Изменение № 1 ГОСТ 26250—84 Трубы бурильные для снарядов со съемными керноприемниками. Технические условия

Утверждено и введено в действие Постановлением Государственного комитета СССР по стандартам от 08.08.88 № 2864

Дата введения 01.01.89

Черт. 2

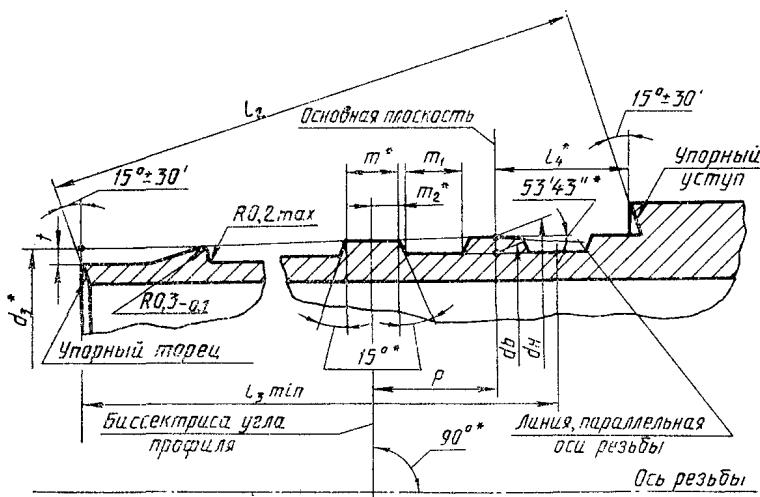
Пункт 1.4. Чертежи 2, 3 заменить новыми:
